V-1-1-6 安全設備及び重大事故等対処設備が使用される  
条件の下における健全性に関する説明書

## 緊急時対策所の非常用送風機及び非常用フィルタ装置並びに主配管の変更認可申請に伴う影響について 【第55条 材料及び構造】

## 緊急時対策所の非常用送風機及び非常用フィルタ装置の構造変更 並びに主配管の改造について

## 防潮扉2の要目表の記載について

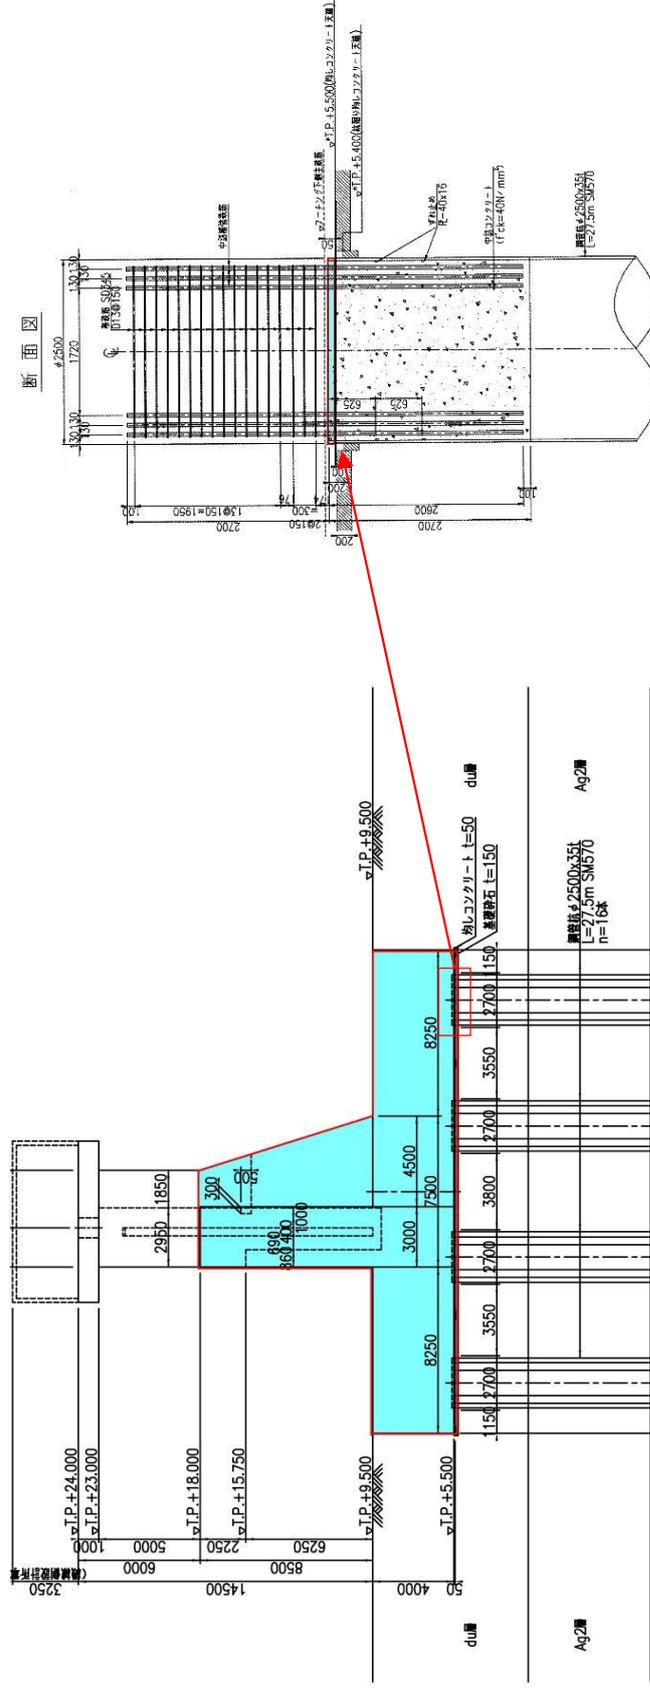
防潮扉2の躯体には、支持杭が100mm埋め込まれている構造となっていることから、前頁記載はこの部分に該当する。

### 緊急時対策所非常用フィルタ装置の構造の変更概要

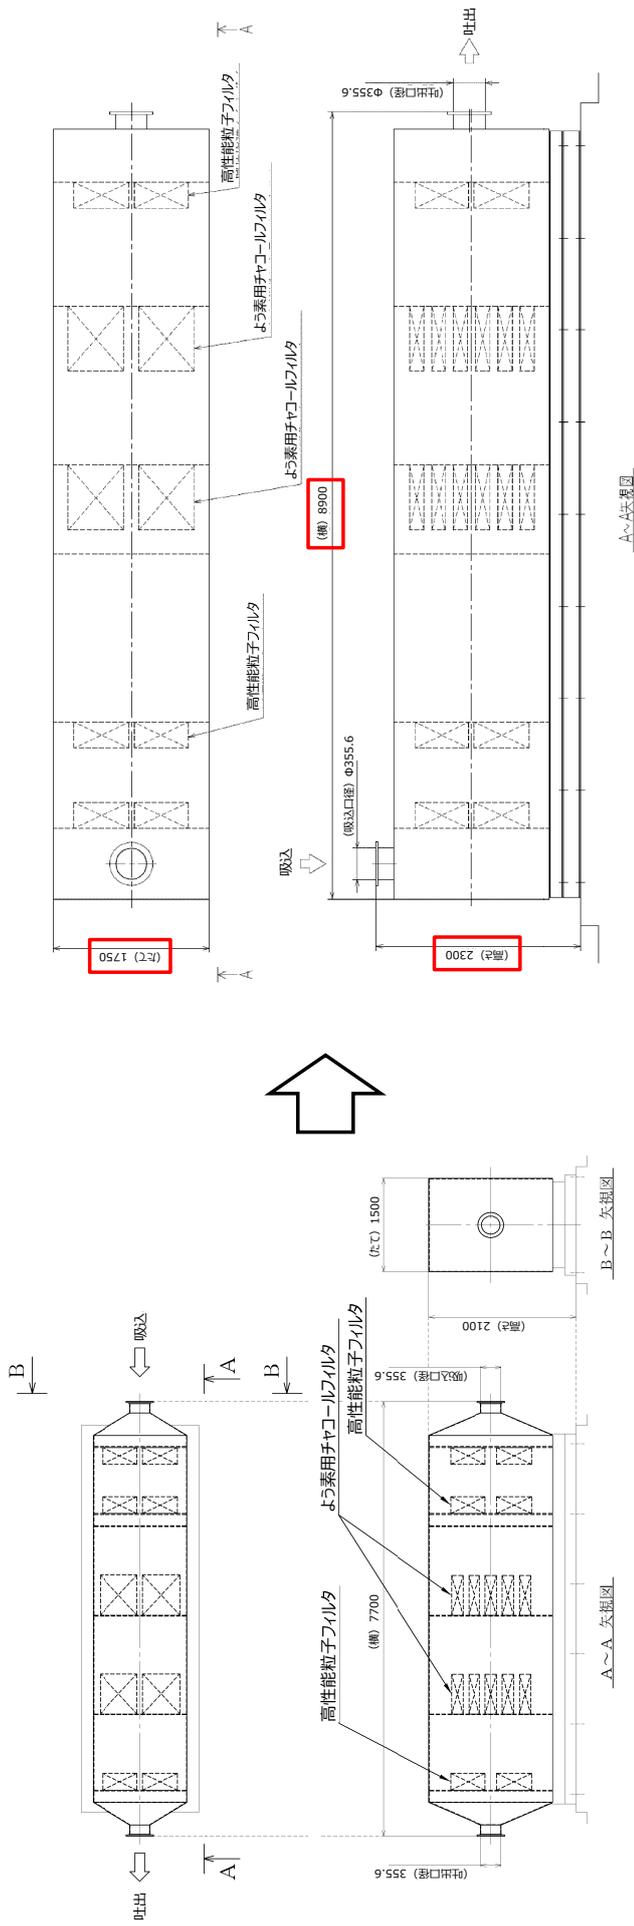
請負会社の変更に伴い、緊急時対策所非常用送風機の構造変更による配管取合い及び電気ヒータ・フィルタのメンテナンススペースを踏まえて、緊急時対策所非常用フィルタ装置の構造を変更する。

変更前	変更後	変更理由
たて	1500※	1750※	請負会社の変更に伴うもの
横	7700※	8900※	同上
高さ	2100※	2300※	同上
フィルタ装置重量	11200	13400	同上
